Bruxelles, le 19/11/2025

BERCHEM-SAINTE-AGATHE. Cité Moderne Place des Coopérateurs / Place de l'Initiative / Rue Openveld / Rue de la Gérance / Rue de l'Evolution / Rue des Ebats / Ensemble Jean Christophe

PERMIS UNIQUE : Modifier des profils des voiries et revêtements de sol pour favoriser l'accessibilité et l'intermodalité incluant les mobilités douces et actives. Installer des logiques de maillages, vert, bleu et ludique afin d'améliorer la qualité du cadre de vie et des espaces publics

Avis de la CRMS

*Plan de restauration et de plantation du jardin cubiste, place des Coopérateurs.
 Document extrait du dossier de demande.*

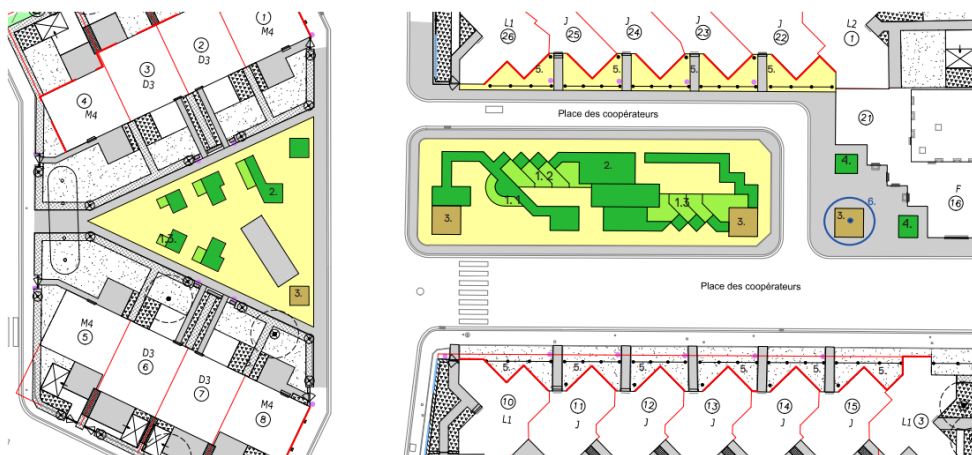
La CRMS se prononce favorablement sur cette philosophie d'intervention, et salue la méthodologie développée pour cette opération de restauration, qui permettra de revaloriser le jardin comme pièce maîtresse du paysage de la Cité moderne.

*Traitement de l'angle de la place des Coopérateurs et simulation de l'arbre projeté.
 Documents extraits du dossier.*

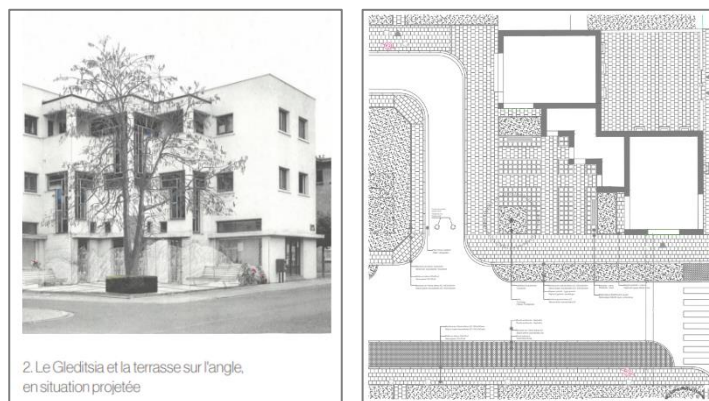
La CRMS valide l'aménagement projeté, qui se rapproche de la composition historique de Bourgeois et Van der Swaelmen, mais demande de renoncer à planter à cet emplacement précis un arbre à haute-tige, afin de renouer le mieux possible avec l'aménagement historique, moins minéralisé et qui présente une grande valeur patrimoniale. Elle demande donc de s'en tenir à un massif d'ifs, sur le modèle du jardin cubiste. Le nouvel arbre pourrait être planté à un autre emplacement, afin d'atteindre les objectifs de végétalisation.

*Tilleuls de la place de l'Initiative.
Photographies extraites du dossier.*

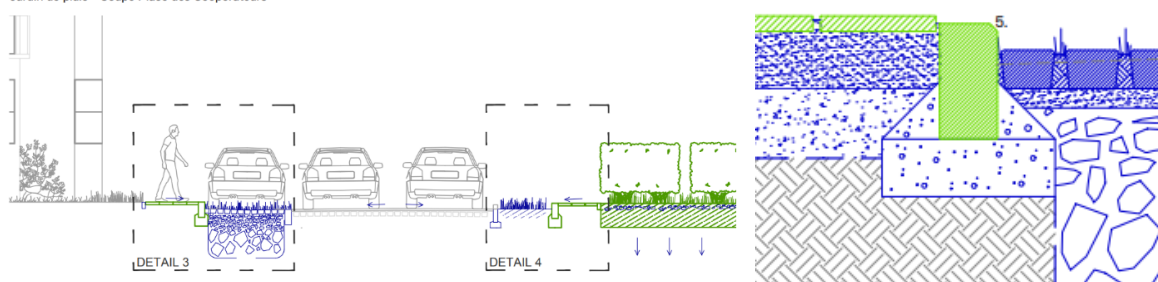
Concernant les tilleuls remarquables de la place de l'Initiative, la CRMS demande de mettre en place toutes les mesures nécessaires pour protéger ces arbres et s'assurer de leur bonne conservation durant le chantier. **Les fosses de plantation projetées devraient être élargies, et traitées en pleine terre** (les plans renseignent un « sol rocheux drainant à granulométrie fine »). La Commission demande en outre de ne pas intervenir sur le muret en pierre sèche, qui semble en bon état de conservation, afin de ne pas porter atteinte au système racinaire des tilleuls.
